**OMRON**

No.2077

プロダクト・ニュース

2回路リミット・スイッチ用内蔵スイッチ 形W-10FB3-J生産中止のお知らせ

ⓧ 生産中止予定商品

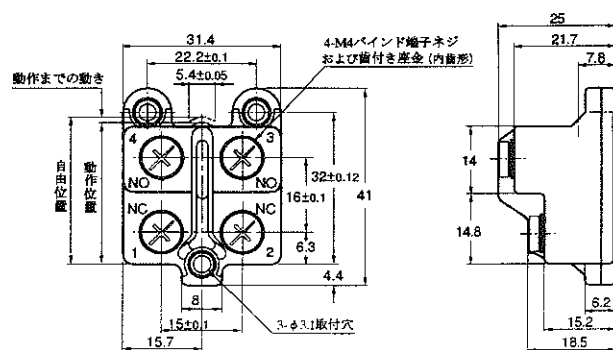
PT(動作までの動き)が規格上は双方共最大1.8mmですが、実勢値では、形W-10FB3-J($\bar{X}=1.4\sim 1.5$)に対し形W-10FB3($\bar{X}=1.2\sim 1.3$)と約0.2mm小さくなります。	推奨代替商品	本体の色	外形寸法	配線/接続	取付寸法	定格/性能	動作特性	操作方法
	形W-10FB3	◎	◎	◎	◎	◎	◎	◎

外部接続

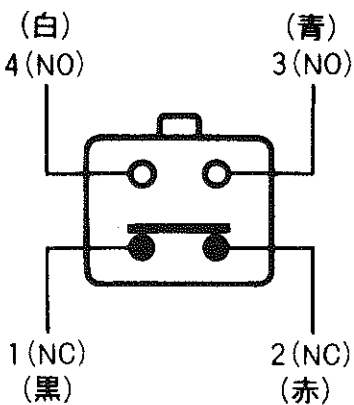
項目	形式	生産中止予定商品	推奨代替商品
		形W - 10FB3 - J	形W - 10FB3
動作特性	PT規格	MAX 1.8mm	MAX 1.8mm
	PT実勢値	1.4~1.5mm	1.2~1.3mm
